PM 194/TJ/2014

dot. dialogu technicznym dla zadania pn. „Budowa przepompowni przeciwpowodziowej a Górnym Kanale w miejscowości Czarnowo Gmina Zławieś Wielka”.

W związku z planowanym udziałem w dialogu technicznym i po zapoznaniu się z projektem budowlanym przedstawiamy swoje uwagi i zapytania.

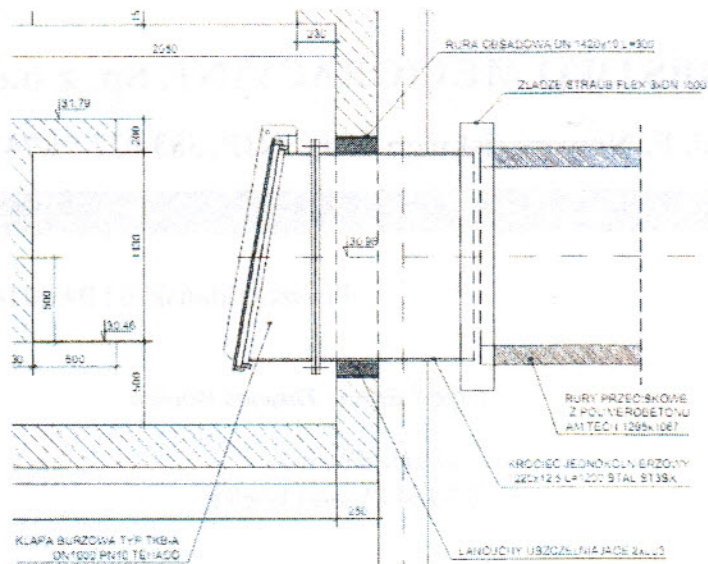
- 1) w załączonym projekcie brak jest STW i OR.
- 2) Materace gabionowe są układane na geowłókninie - brak podsypki oraz parametrów technicznych geowłókniny
- 3) zalecane wymiary kraty wlotowej wg. KSB zał. A str. 2.1/5 - max. szer. między prętami to 80 mm a w projekcie i opisie to 120 mm ?
